**Forum mondial de l'harmonisation des Règlements
concernant les véhicules**

Groupe de travail de la sécurité passive

Règlement ONU n° 129 (Dispositifs améliorés de retenue pour enfants)**Proposition de complément 9 à la série 00 d'amendements, de
complément 6 à la série 01 d'amendements, de complément 5
à la série 02 d'amendements et de complément 2 à la série 03
d'amendements au Règlement ONU n° 129****Communication de l'expert de l'Association européenne
des fournisseurs de l'automobile***

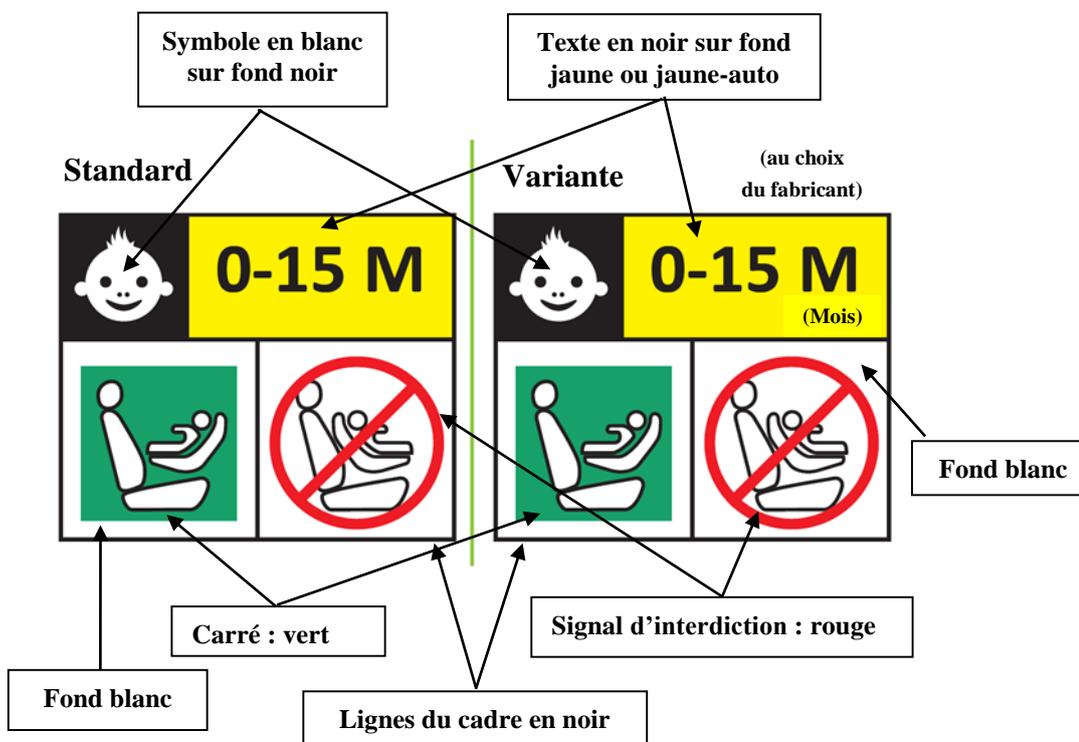
« 4.5 ~~Sur les~~ Les dispositifs améliorés de retenue pour enfants intégraux pouvant être utilisés “face vers l’avant” et “face vers l’arrière”, ~~il doit être apposé~~ **doivent porter** de façon permanente sur la partie où l’enfant est installé et visible par toute personne installant le dispositif amélioré de retenue dans un véhicule l’étiquette ci-dessous. **Cette étiquette doit être visible par toute personne installant le dispositif amélioré de retenue dans un véhicule.**

Le fabricant est autorisé à inscrire la mention “mois” sur l’étiquette pour expliquer la signification de la lettre “M”. La mention “mois” doit être libellée dans la langue communément parlée dans le pays où le dispositif est vendu. L’inscription en plusieurs langues est permise.

Dimensions minimales de l’étiquette : 40 × 40 mm

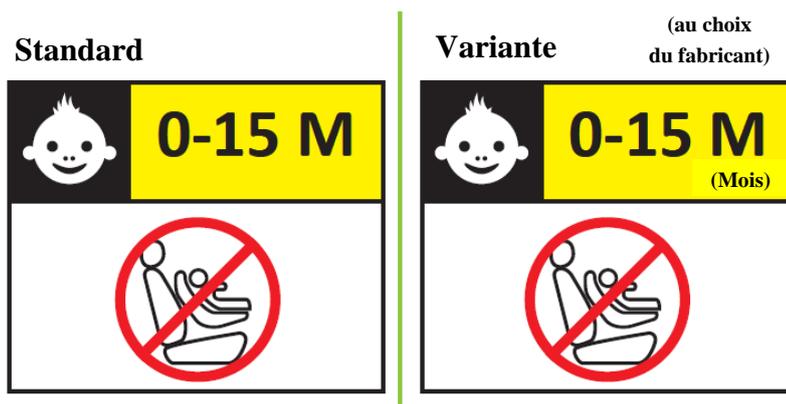
Les dispositifs améliorés de retenue pour enfants intégraux pouvant être utilisés uniquement face vers l’avant doivent porter de façon permanente sur la partie où l’enfant est installé l’étiquette illustrée ci-après. Cette étiquette doit être visible par toute personne installant le dispositif amélioré de retenue dans un véhicule.

Le fabricant est autorisé à inscrire la mention « mois » sur l’étiquette pour expliquer la signification de la lettre « M ». La mention « mois » doit être libellée dans la langue communément parlée dans le pays où le dispositif est vendu. L’inscription en plusieurs langues est permise.

Dimensions minimales de l’étiquette : 40 × 40 mm
